ADVIESBURO VANDERBOOM^{BV} *sinds 1971*

onderwerp
akoestisch onderzoek

opdrachtnummer
20-073

Bijlage: voorstel afscherming.

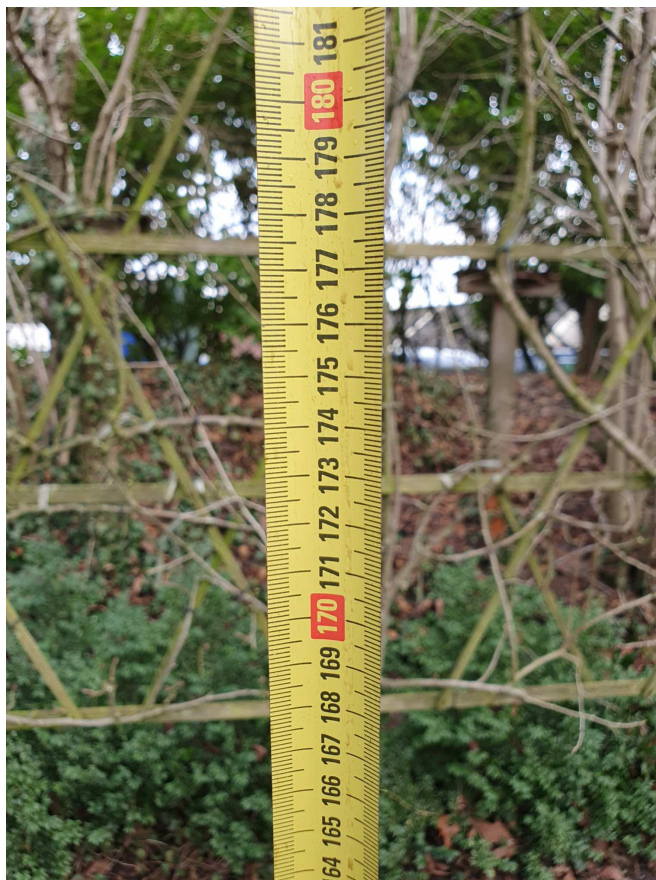
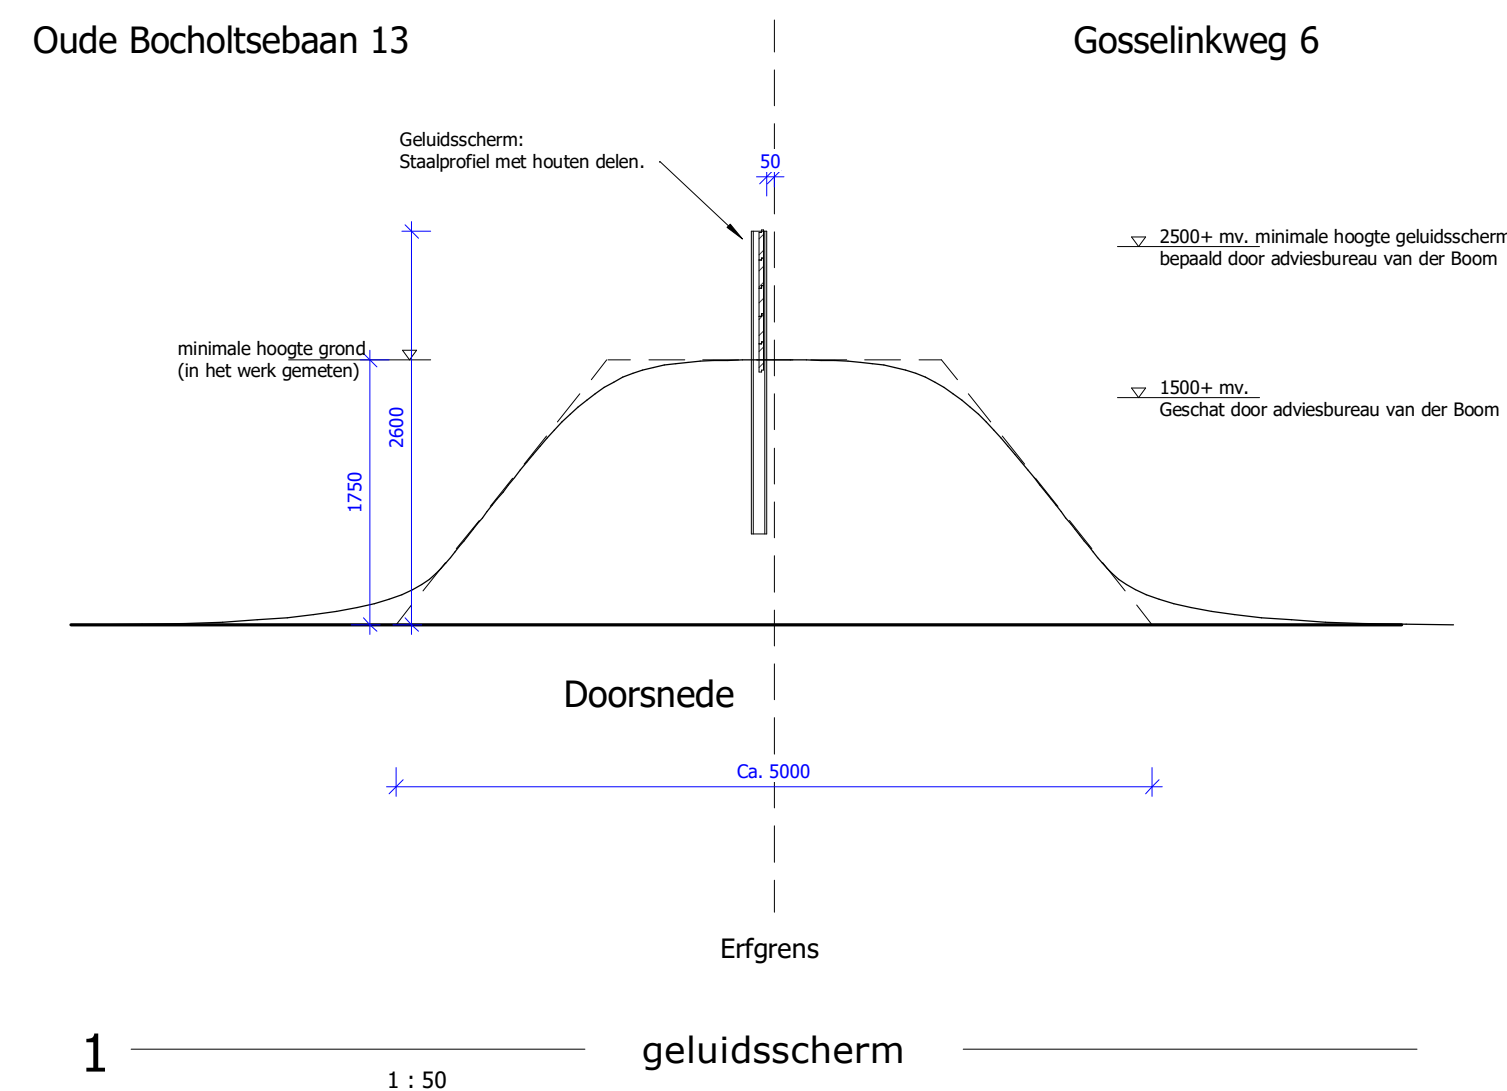
De door u aangegeven ligging en hoogte van het geluidsschermbord (zie bijgaande tekening) is conform ons advies. Het scherm dient goed gesloten te zijn (d.w.z. geen kieren en naden te hebben). Het gekozen materiaal (houten delen) is akkoord.

De mogelijke bijdrage van reflecties in dit scherm aan de geluidbelasting op omliggende woningen is verwaarloosbaar klein (< 0.1 dB(A)) en dus niet waarneembaar.
